## LuK Service Info

# Part Nr. 233 0021 12 – 310/300mm TGU6

TB1099

Info: New design / Neues Design / Nouvelle conception / Nuevo diseño / Nuovo disegno / Nuovo segno

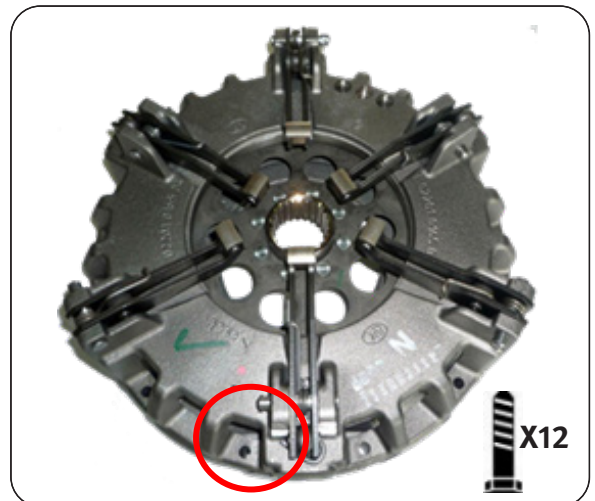
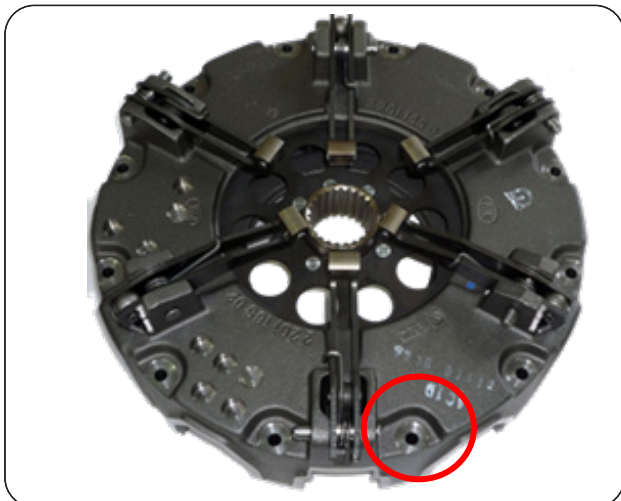
This new design utilises the latest clutch technology, using a vented housing for improved cooling and heat dispersal. Fully interchangeable with existing clutches with no modifications required to vehicle or flywheel. A new fixation bolt set 411 0195 10 12 x M8 x 1.25 x 65mm + Conical washer is supplied with new designs to accommodate the lower housing.
